Asunto: Respuesta a observaciones al proceso de licitación LP-CTCI-011-2023 con objeto OBRAS PARA EL MANTENIMIENTO PREVENTIVO Y CORRECTIVO DE LAS INSTALACIONES DE LA CORPORACIÓN TURISMO CARTAGENA DE INDIAS.

Estructura zonas de espera muelle alto

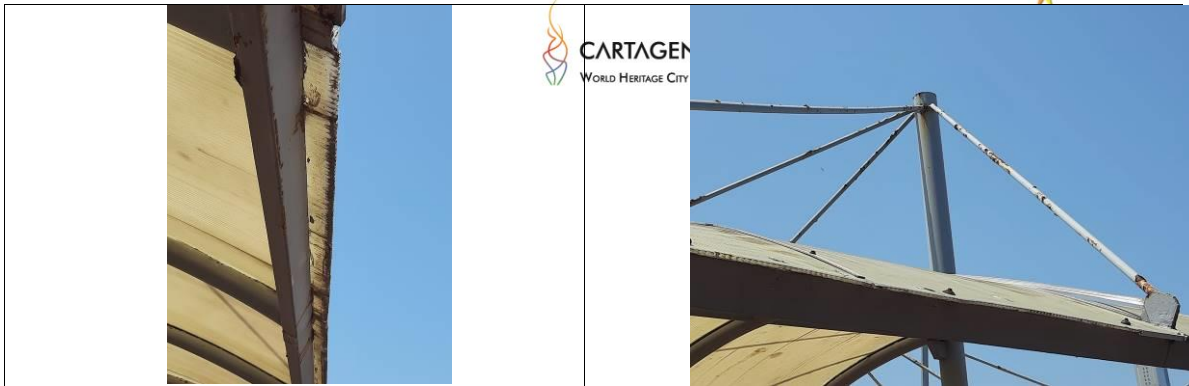
2. *Solicito cordialmente fotos o planos de las estructuras en mención de las cotizaciones. Así mismo el desmonte de la estructura vieja quedaría allí? o se sacaría del puerto.*

RESPUESTA: A continuación se muestran las imágenes de referencia disponibles.

Por otro lado en el ítem “**19 otros**”, se contempla el retiro de material sobrante por lo que el desmonte de las estructuras viejas deberán sacarse del muelle.
